Assumpte: Informe sobre diferents aspectes relacionats amb la prevenció de riscos laborals i la seguretat l'estat actual de les dependències de la Policia Local ubicats en la planta baixa de l'edifici situat a l'Av. Catalunya, 74 de Santa Margarida i els Monjos 08730, Barcelona.

Data redacció; 05 de febrer del 2026
Data de visita; 04 de febrer del 2026 11.00 hores.

Amb el present escrit, des del **Sindicat Independent de la Policia Local (SIP-FEPOL)**, li trametem aquest document sobre l'estat actual de les dependències de la Policia Local, mancances i incompliments en matèria de prevenció de riscos laborals i sobre la manca de seguretat segons el pla de protecció i prevenció antiterrorista.

03.03 Menjador

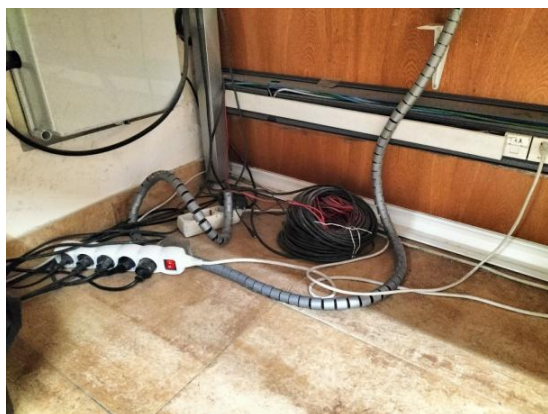
Segons el RD 488/1997 al seu annex V. punt 3, estableix que els centres de treball han de disposar de locals de descans per les persones treballadores. Aquests espais han de disposar de tot un seguit d'electrodomèstics per garantir el bon estat dels aliments, per poder-los esclafar, poder netejar els estris de menjar i disposa de mobiliari com taules i cadires. En el cas que ens ocupa no hi ha espai per taula ni cadires. A més a més, per accedir a la zona exterior hi ha un graó de 32.3 cm.

Segons CTE DB-SI i DB-SUA l'alçada màxima d'un graó ha de ser de 18.5 cm.

Diferents llocs del centre de treball on es pot veure que el cablejat està sense recollir

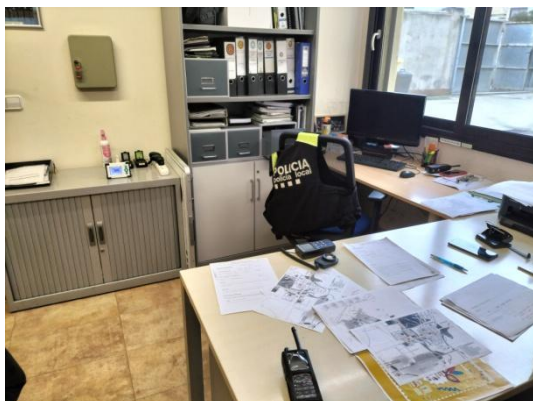
Pràcticament la totalitat dels despatxos, zona de recepció, etc... es pot veure que sota les taules hi ha el cablejat està sense recollir. Per un costat, pot generar caigudes al mateix nivell, per altre, contactes elèctrics, a més de problemes de lipoatròfia o altres malalties relacionades amb l'electromagnetisme, sobre tot en les treballadores dones, ja que aquesta malaltia professional afecta sis cops més a les dones que als homes. També es va poder comprovar, que degut a la manca d'espai en el centre de treball, hi ha caixes sota les taules.

03.06. II·luminació deficient

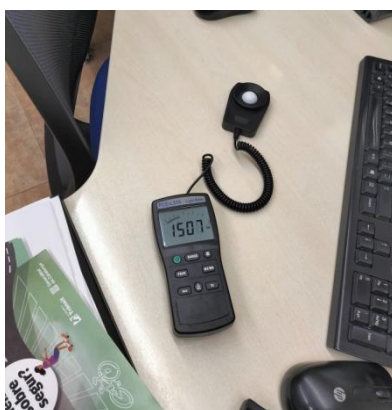
En la visita feta es va poder comprovar que hi ha llocs de treball amb exigència alta, com son oficines, on no s'arriba al 500 lux. Per altra banda, es va poder mesurar punts de treball que superen àmpliament els 1500 lux. Es a dir, cal que cada lloc de treball tingui una il·luminació adequada segons RD 486/1997 annex IV. Per tant, dins la obsolescència de l'edifici un dels punts que cal abordar, és el compliment de la normativa per que a il·luminació del centre de treball.

Taulell de la zona de recepció de ciutadans on hi ha més de 1500 lux.

03.07. Passos insuficients

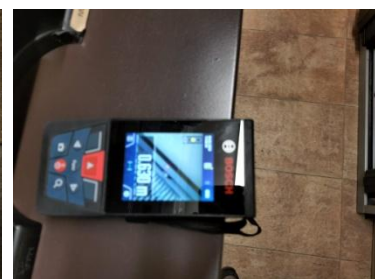
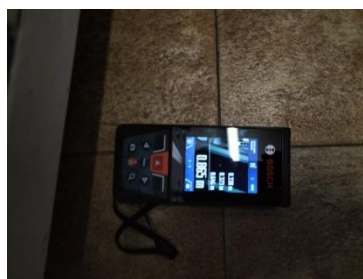
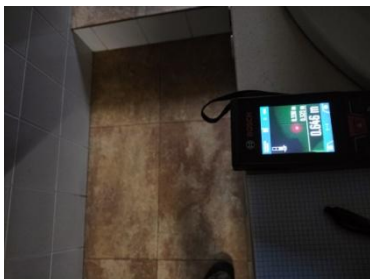
Degut a l'amuntegament per la manca d'espai els passos entre les diferents despatxos, sales, vestidors, etc.. són inferiors a **90 cm**. En alguns punt no arriba ni a 60 cm. de zona de pas.

Imatges esquerra on es poden veure les lleixes sense collar, costat dret, caixes sota les taules per manca d'espai.

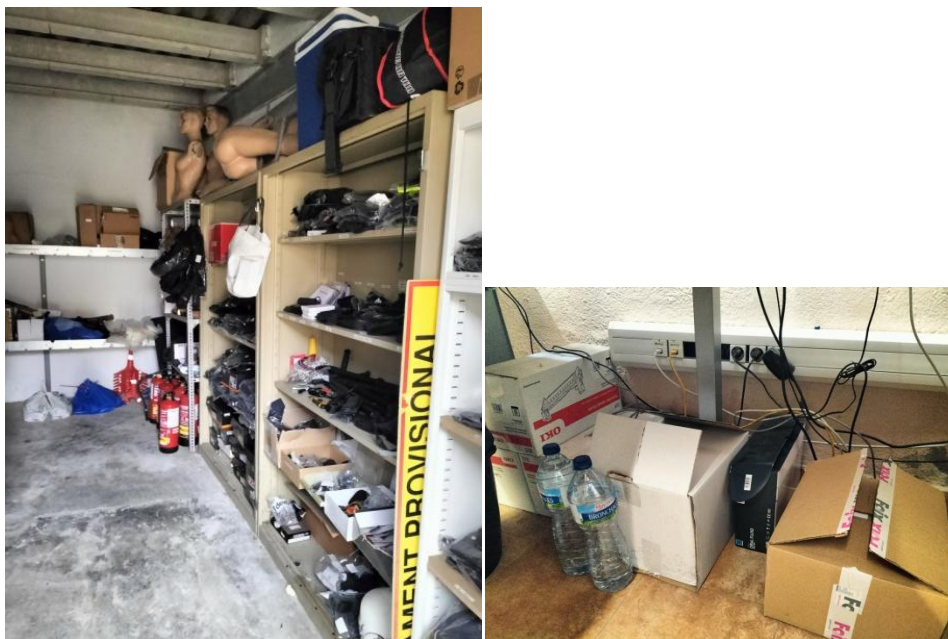
Davant de la manca d'espai hi ha caixes sota les taules, l'armer fa funcions d'arxiu, el magatzems de material i vestuari, les lleixes no estan collades a la paret amb el conseqüent risc de caiguda d'objectes.

03.11 Vestidors.

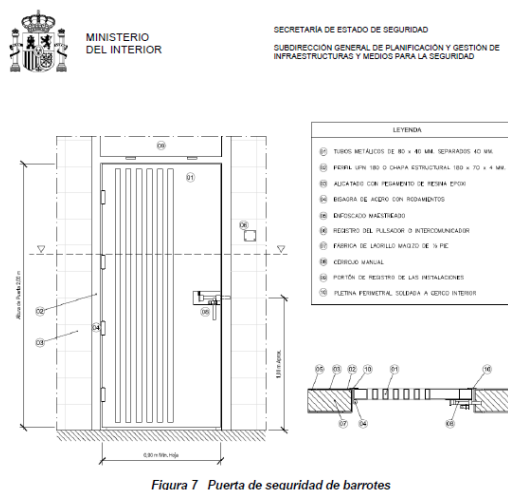
Pel que fa al **vestidor d'homes**, aquest té una dimensió d'uns 16 m2 incloent els serveis de dutxa i lavabo, es a dir, escassament uns 9 m2 útils. Hi ha 21 armariets i un sol banc situat al fons del vestidor. Hi ha zones de pas inferiors al 90 cm. Per simultaneïtat poden coincidir més de 6 agents al mateix moment. Per tant, no complim amb els 2 m2 per persona. A més, degut a que els armariets no tenen una dimensió suficient, els agents han de deixar part de la seva equitació fora de l'armari, sobre els mateixos. Per culpa d'aquest fet, el servei de lavabo s'ha hagut d'habilitar amb una lleixa per deixar el calçat.

Pel que fa al **vestidor de dones**, aquest és inexistent. Les dones es canvien en un lavabo de l'ajuntament situat a dues plantes per sobre i fora del que seria pròpiament el centre de treball de la Policia Local, sense bancs per seure, ni espai suficient.

Per tant, pel que fa als vestidors, es del tot evident que el centre de treball li manca espai, fet que provoca l' incompliment de la normativa de centres de treball segons RD 486/1997.
